Hierbij bieden wij u ter overweging en beslissing een ontwerpbesluit, nr. 24Rb013, inzake de gewijzigde vaststelling van het bestemmingsplan "D'r Pool" aan.

Gewijzigde vaststelling bestemmingsplan D'r Pool

Nota van zienswijzen en ambtshalve wijzigingen bestemmingsplan D'r Pool

Uitsnede verbeelding vast te stellen bestemmingsplan

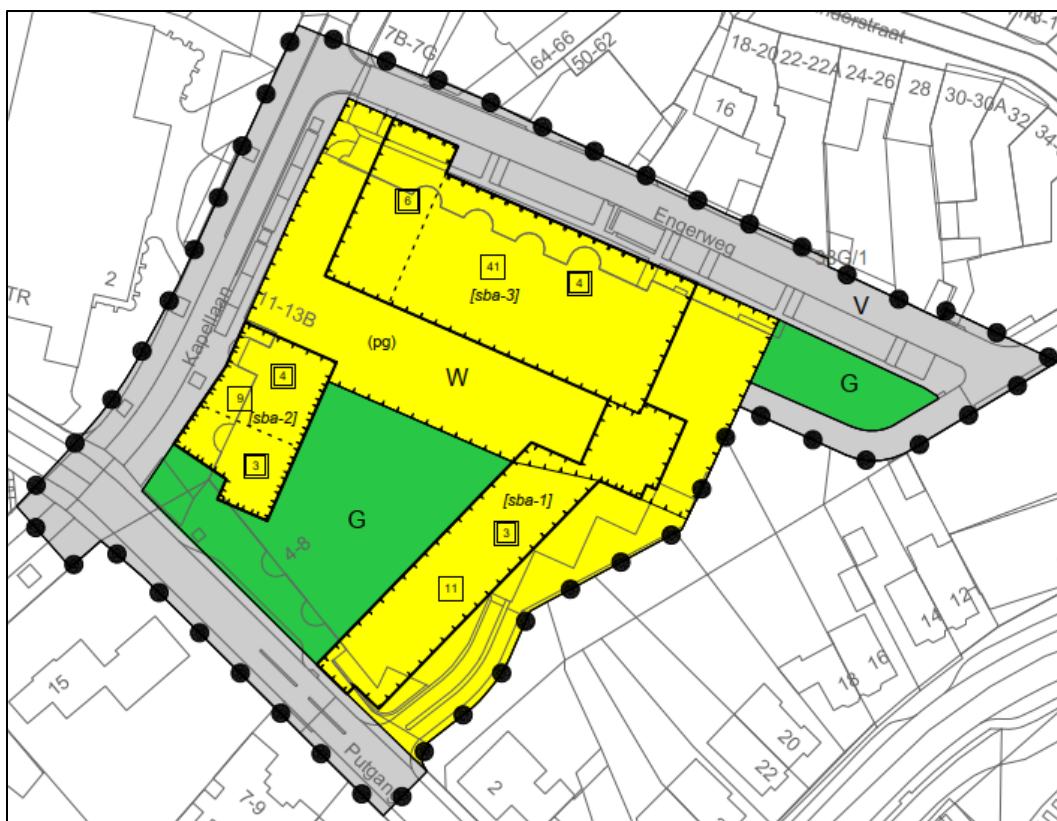
- een groter aantal *maximaal* toelaatbare woningen van 61 in plaats van 50. Dit als gevolg van een ophoging van het aantal woningen binnen het bouwvlak langs de Engerweg van 30 naar 41.
- Een maximum aantal van 6 bouwlagen op de hoek Engerweg / Kapellaan (was maximaal 5 bouwlagen in ontwerpbestemmingsplan);
- een verruiming van het bouwvlak langs de Engerweg, waardoor dit circa 6 meter is verruimd in zuidelijke richting (richting binnenterrein);
- een verruiming van het bouwvlak ten behoeve van de stadswoningen, waardoor dit circa 2 meter is verruimd in westelijke richting (richting binnenterrein);
- een afname van het maximum aantal bouwlagen van de urban villa's van maximaal 4 naar maximaal 3 bouwlagen voor circa de helft van de oppervlakte van het bouwvlak.

Navolgende afbeeldingen maken deze wijzigingen inzichtelijk door een vergelijking tussen het ontwerpbestemmingsplan en het vast te stellen bestemmingsplan.

Plattegrond met de zichtlijnen die in beeld zijn gebracht in de bijlage en ter illustratie twee afbeeldingen van zichtlijnen zoals in de zichtlijnenstudie in beeld zijn gebracht

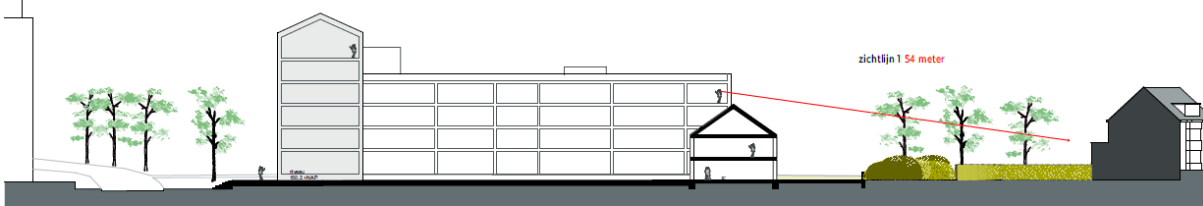
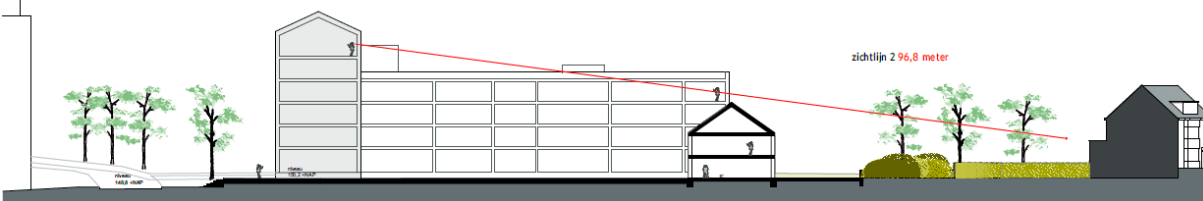
Concreet ten aanzien van het toestaan van een extra, 6^e bouwlaag op de hoek Kapellaan / Engerweg geldt dat dit niet leidt tot een onaanvaardbare toename van inkijk. Voor het complex aan de overzijde van de Engerweg (hoek Engerweg/Kapellaan) geldt dat het ontwerpbestemmingsplan al voorzorg in mogelijkheden om te bouwen in 5 bouwlagen en dat ook op basis van het geldende bestemmingsplan hier al kan worden gebouwd tot 10 meter hoog (3 tot 4 bouwlagen). Bovendien ligt ook de Hamboskliniek op relatief korte afstand, die impact heeft op de inkijk in deze woningen. Het toevoegen van een 6^e bouwlaag heeft daarom geen onevenredig nadelige gevolgen.

Hieronder zijn ter illustratie enkele afbeeldingen uit de uitgevoerde zichtlijnenstudie opgenomen, de volledige studie, als uitgevoerd door Martens Willens & Humblé Architecten is als bijlage bij de toelichting op het bestemmingsplan opgenomen.

Huidige langgerekte gevel complex D'r Pool met veel glas op met name de eerste verdieping

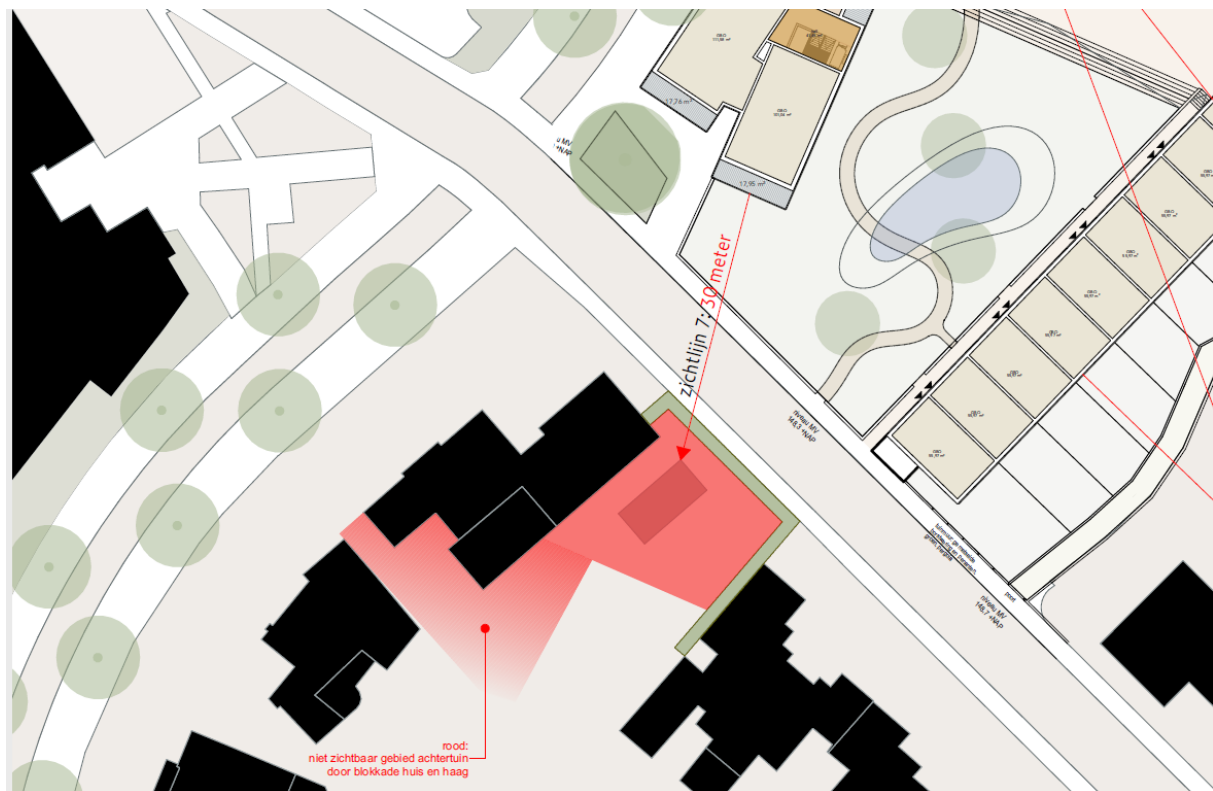
Reclamant vreest voor een onevenredige aantasting van diens woon- en leefklimaat door verlies van privacy. Dit aangezien op grond van het nieuwe bestemmingsplan kan worden gebouwd op een kortere afstand tot diens perceel dan hetgeen het vooralsnog geldende bestemmingsplan toestaat en er een hogere bouwhoogte wordt toegelaten dan in het geldende bestemmingsplan het geval is. Ook houdt het beoogde gebruik voor wonen volgens reclamant een intensivering van de gebruiksmogelijkheden in ten opzichte van de huidige situatie c.q. het vooralsnog geldende bestemmingsplan, waardoor de conclusie in de toelichting dat de inking aan de zijde van de Putgang nauwelijks wijzigt, feitelijk onjuist is.

Ook verdwijnt een lange aaneengesloten gevel met veel glas aan de zijde van het perceel van reclamant en komen daarvoor twee aanzienlijk kleinere bouwmassa's terug, met daar tussenin een openbare, groene ruimte.

In de huidige situatie is een groot complex aanwezig dat de voorziene bestemmingsvlakken Wonen en Groen vrijwel geheel beslaat. De bebouwde oppervlakte neemt als gevolg van het nieuwe bestemmingsplan dus aanzienlijk af, gelet op de afbakening van de bestemming Wonen en de bijbehorende bouwvlakken. Zoals onderstaande uitsnede van het ontwerpbestemmingsplan met luchtfoto laat zien, veranderen de afstanden van de bebouwing tot het perceel van reclamant minimaal en ter hoogte van de woning en tuin van reclamant zijn de afstanden juist groter, omdat de Urban Villa op grotere afstand van diens woning ligt dan het (voormalige) complex D'r Pool.

Bovendien is een eventueel zicht vanuit het plangebied in de woning of tuin van reclamant niet of nauwelijks mogelijk, gelet op de oriëntatie van de woning van reclamant (enkel een deel van de zijgevel van de woning met weinig glasoppervlak is richting het plangebied gekeerd, met daartussen nog een garage) en gelet op de aanwezige tuinmuur (circa 2,5 meter hoog) met haag (circa 6 meter hoog). Gelet op het beperkte zicht vanuit het plangebied, de verbetering van de situatie (per saldo) ten opzichte van de huidige situatie en de situering van het plangebied in een centrumomgeving (enige inkijk is inherent aan de ligging

van de woning in een stedelijke omgeving) is onzes inziens geen sprake van onevenredige gevolgen van het planvoornemen voor de privacy van reclamant.
